大飯発電所第3,4号機
火災感知器増設に係る
設計及び工事計画認可申請

コメント回答について

2022年1月
関西電力株式会社

(具体的な設計：床面から天井高さが8m以上20m未満のエリア)

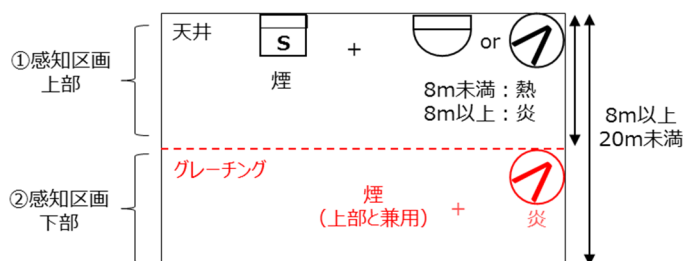
グレーチング箇所に設置する熱感知器の設計について再度検討すること。また、グレーチングの情報（開口率、グレーチング本体・設置箇所の写真、設置箇所の状況等）についても具体的に示すこと。

コメントを踏まえ、床面から天井高さが8m以上20m未満のエリアにおけるグレーチング箇所に設置する感知器の選定・設置について、消防法施行規則第23条第4項に基づき設置することとする。具体的な設計は以下の通りとする。（なお、補足説明資料2-1第2-1-1表の凡例一覧のG項に記載を反映した。）

グレーチング床が設置されている場合、グレーチングの上部と下部で感知区画を細分化し、消防法施行規則第23条第4項に基づき、以下の通り感知器を設置する。

①グレーチング上部

- ・煙感知器を消防法施行規則第23条第4項に基づき天井に設置する。
- ・熱感知器又は炎感知器を消防法施行規則第23条第4項に基づき設置する。

②グレーチング下部

- ・煙感知器を①グレーチング上部の天井に設置する煙感知器と兼用する。
- ・炎感知器を消防法施行規則第23条第4項に基づき設置する。

(これまでの保安水準の定義)

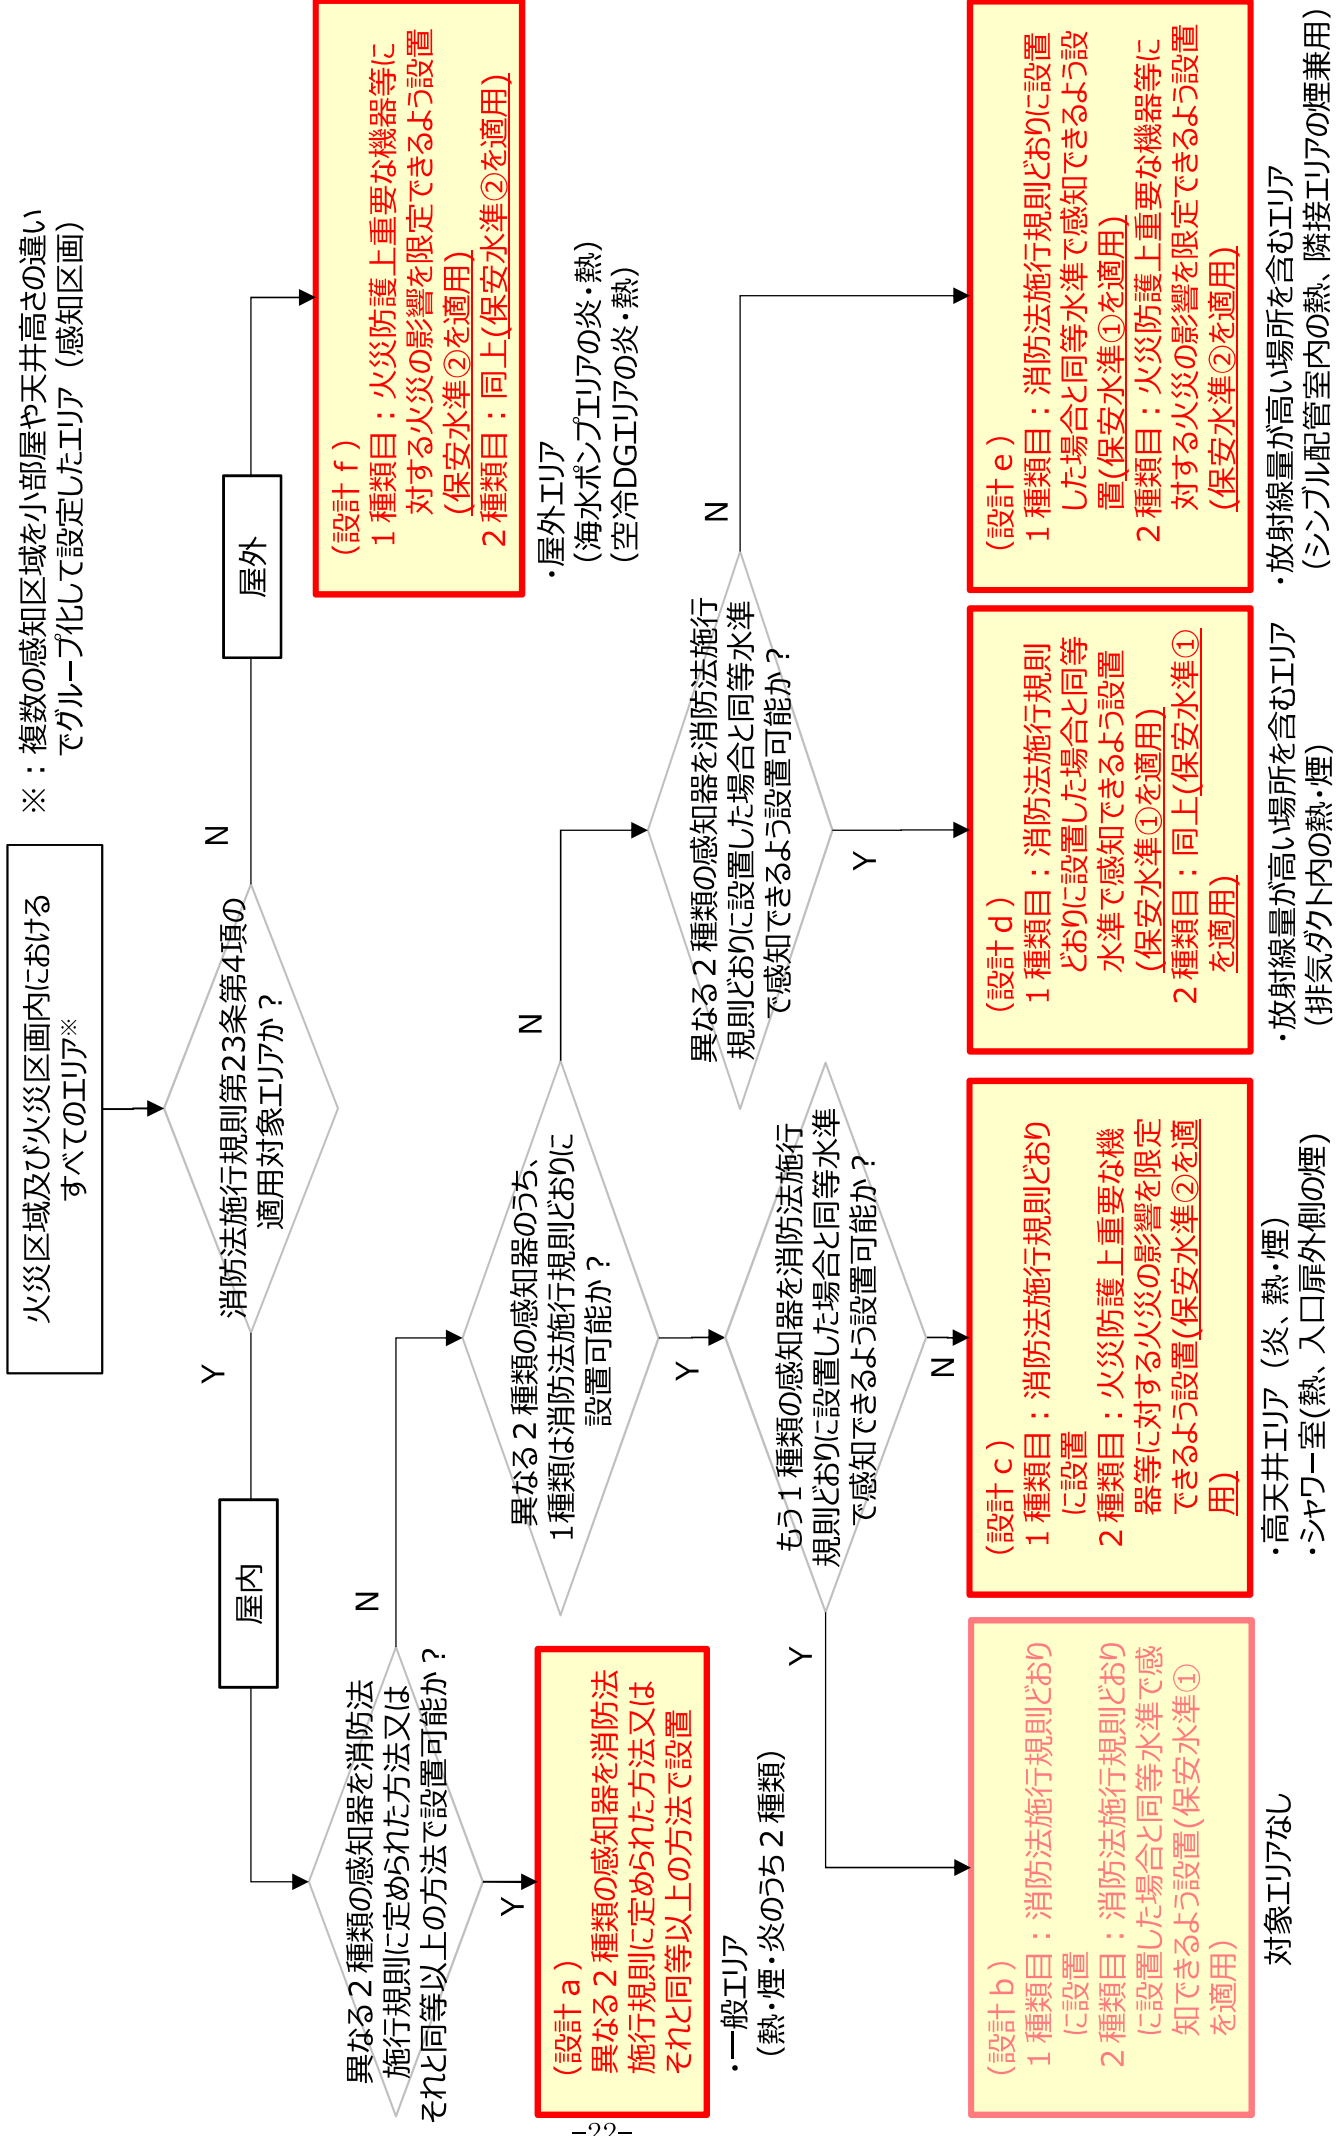
保安水準の定義について、現状は異なる感知器を組合せて設置することで保安水準を達成する記載となっているが、それぞれの感知器で保安水準を達成するような記載とすること。

- ・**保安水準①**：適切な場所に異なる種類の感知器を組み合わせ設置することにより、対象エリアで発生する火災を消防法施行規則のとおり感知器を設置した場合と同等水準で早期に感知できること。
- ・**保安水準②**：火災区域又は火災区画において火災防護上重要な機器等に対する火災の影響を限定できるよう、対象エリアで発生する火災を異なる種類の感知器を組み合わせ早期に感知できること。

(見直し後の保安水準の定義)

- ・**保安水準①**：火災感知器を消防法施行規則どおりに設置した場合と同等水準で感知できるよう設置することにより、対象エリアで発生する火災を早期に感知できること。
- ・**保安水準②**：火災感知器を火災防護上重要な機器等に対する火災の影響を限定できるよう適切な場所に設置することにより、対象エリアで発生する火災を早期に感知できること。
